Commission nationale scientifique et technique

Rapport de la Commission

Expérimentation de la distillation comparée de vin et brouillis chauffés conformément au cahier des charges de l'AOC Cognac et de vin et brouillis chauffés à la vapeur à l'aide d'un échangeur externe

Projet de rapport d'étapes

AVANT : Installation alambic traditionnel charentais

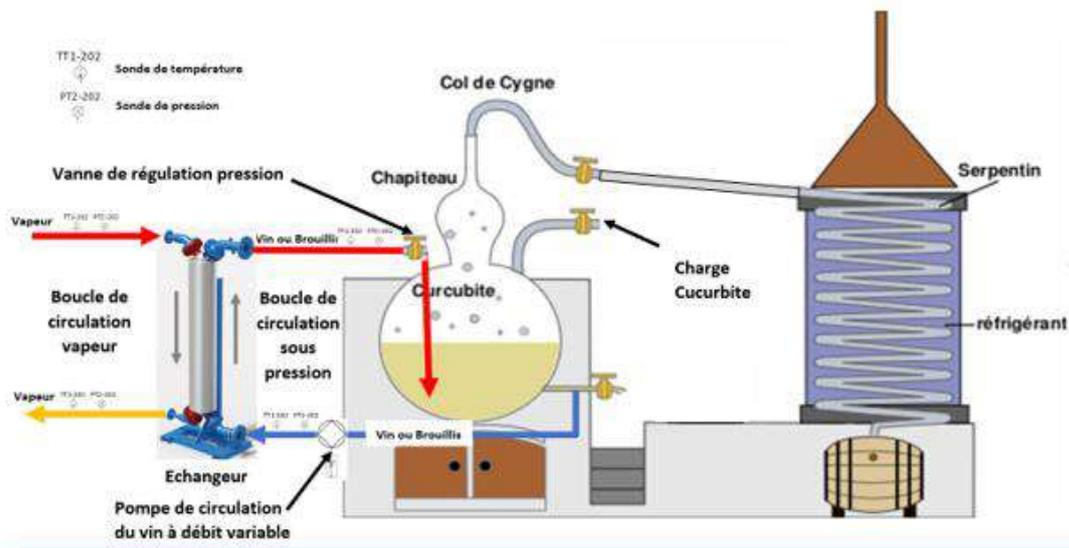
La Commission Scientifique et Technique observe que l'agenda présenté au groupe de travail montre qu'il s'agit d'une expérimentation menée dans l'objectif de réviser plusieurs points clés du cahier des charges : la modification de la définition de l'alambic charentais et du mode de chauffage du vin. En effet le dispositif expérimenté remet en question le mode de chauffage qui évolue du feu nu vers la vapeur ainsi que la description de l'alambic charentais : la distillation n'étant plus réalisée dans un seul appareil : l'alambic mais dans le complexe « échangeur + alambic » tandis que la « chaudière » devra

être renommée et que la nécessité d'un contact entre le cuivre et le vin durant le processus de distillation devra être reformulée. Il faudra envisager une nouvelle rédaction des règles de distillation mais également une refonte du lien causal du cahier des charges de l'AOC Cognac, celui-ci argumentant les bénéfices du chauffage au feu nu pour la qualité des eaux de vie.
